SV: Vedr. Bregnerødvej 132b tilslutning til kloak RUDKOM Id nr.: 6621942

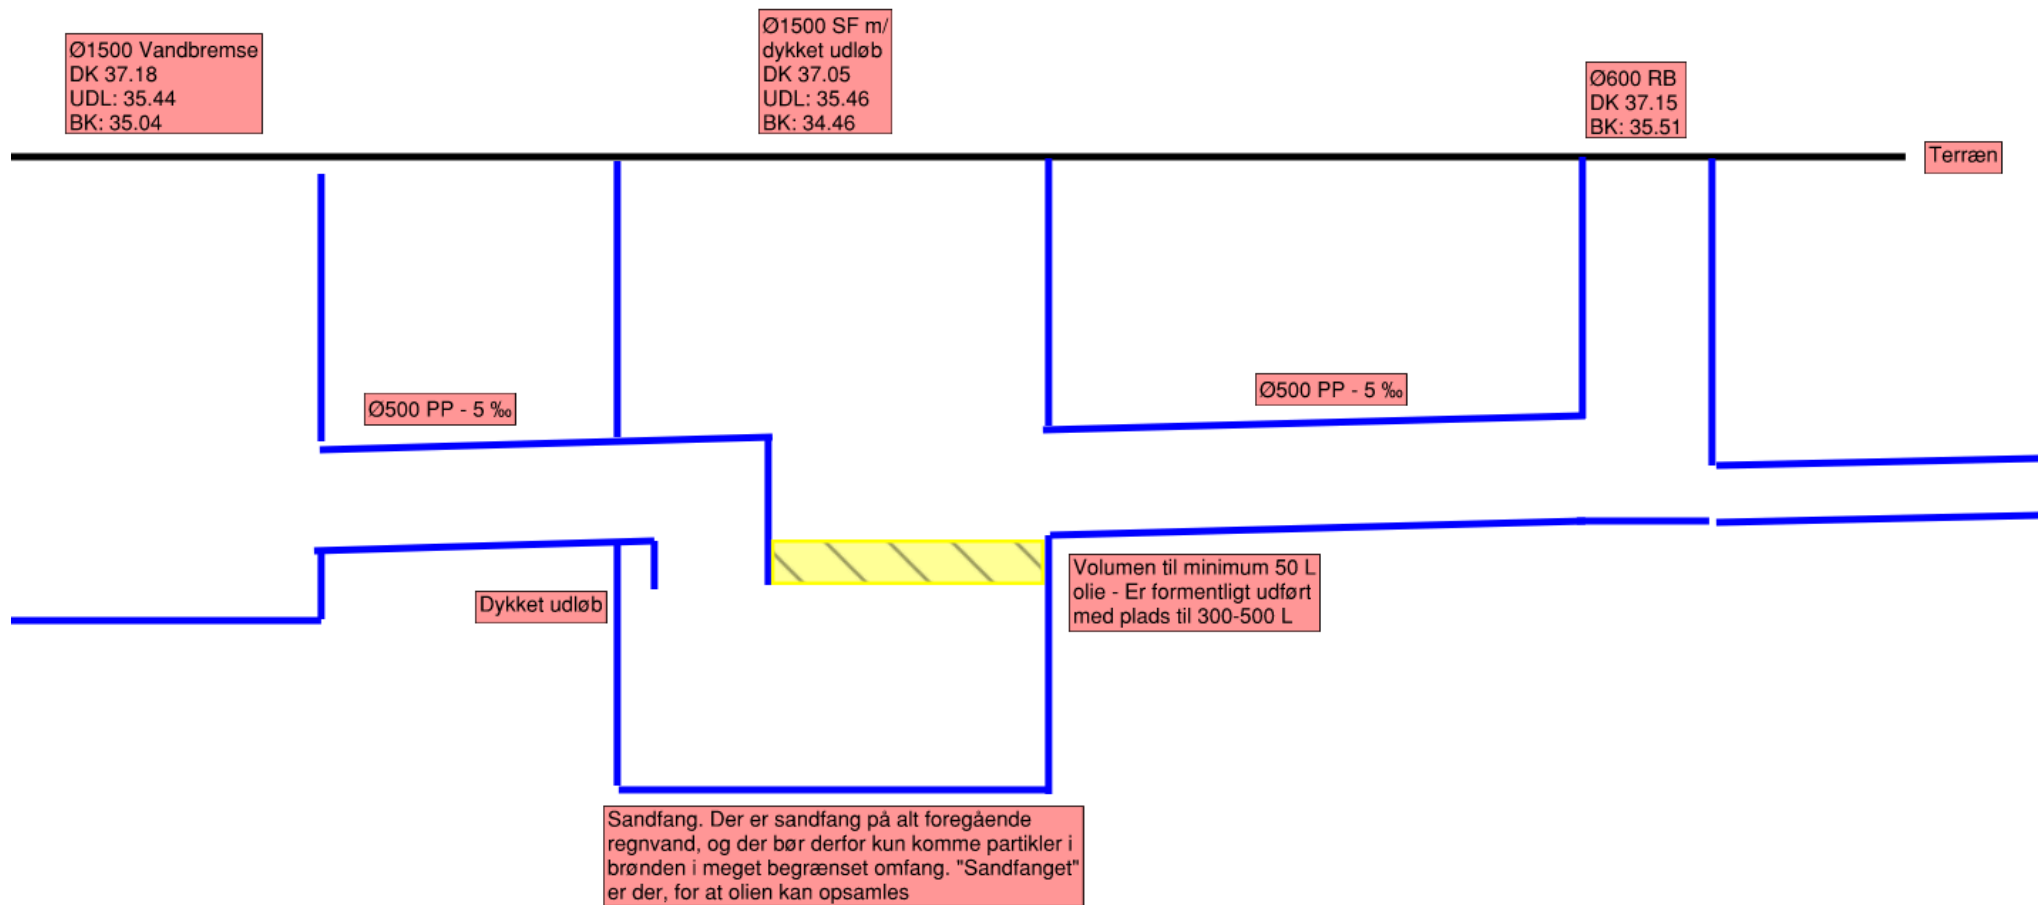
Jeg har prøvet at lave en skitse herunder, af hvordan vi har tænkt at tilbageholde olien.

Men for at vi kunne lave en samlet brønd med olieopsamling, har vi derfor lavet denne Ø1500 brønd, med sandfang og dykket udløb.

Vi har ikke lavet en direkte beskrivelse af hvor dyb det dykkede udløb skal være, men for at entreprenøren kan udføre det, så er det nok udført med 20-30 cm dybde i forhold til udløbet. Derved kan der være 300-500 L olie. Det vil dog skulle bekræftes af entreprenøren, hvis det har betydning. Det er trodsalt bare ekstra sikkerhed, i forbindelse med de 50 L olieopsamling.

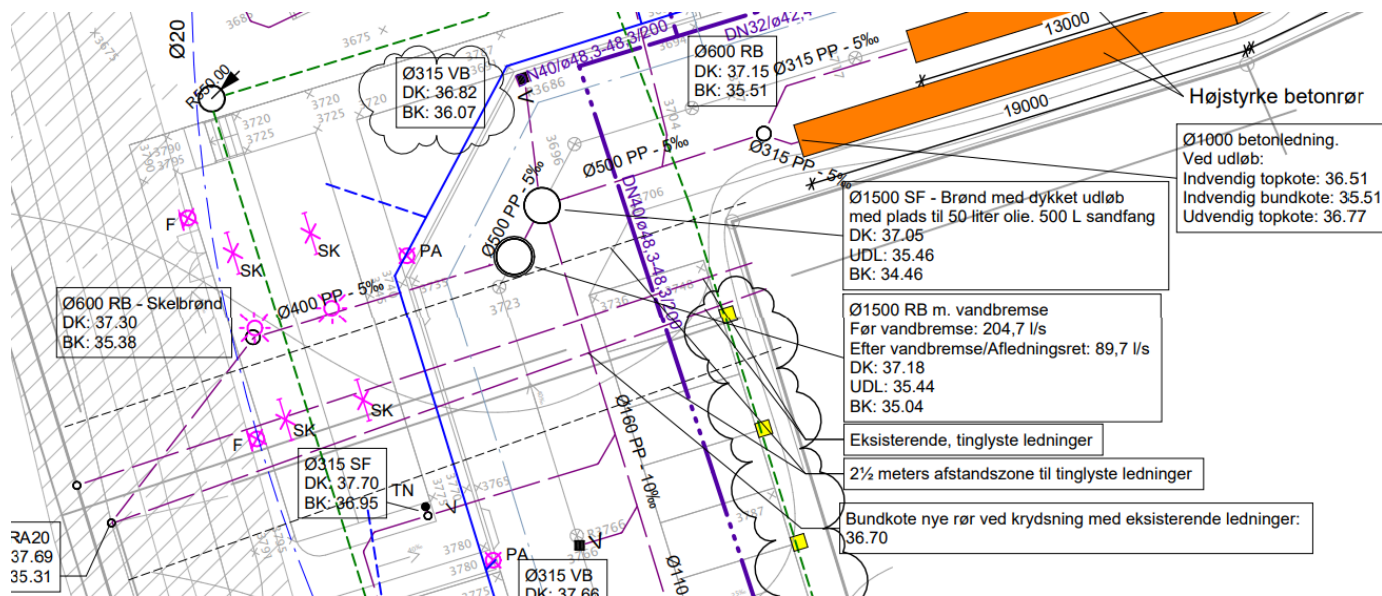
Af ledningsplanen modtaget den 18.juni fremgår det for os ikke tydeligt, hvor det dykkede udløb etableres. Sandfangsbrønden er angivet med udløbskote i 35,46. Nedstrøms brønd med vandbremse med udløbskote i 35,44. Og skelbrønd med udløbskote i 35,38.

- 1) hvordan I på denne strækning opnår den beskrevne tilbageholdelseskapacitet på 50 L olie?
- 2) hvilken norm og forudsætninger I har anvendt i dimensioneringen af sandfangs- og olieudskillervolumen?

Jeg har tidligere aftalt med Thilde, at der skulle laves en tilbageholdelse af olie fra grunden, og at et gerne måtte laves i et sandfang med dykket udløb.

Der er sandfang på alle vejbrønde, tagbrønde og drænbrønde, så der er i teorien ikke behov for yderligere sandfang på regnvandssystemet.
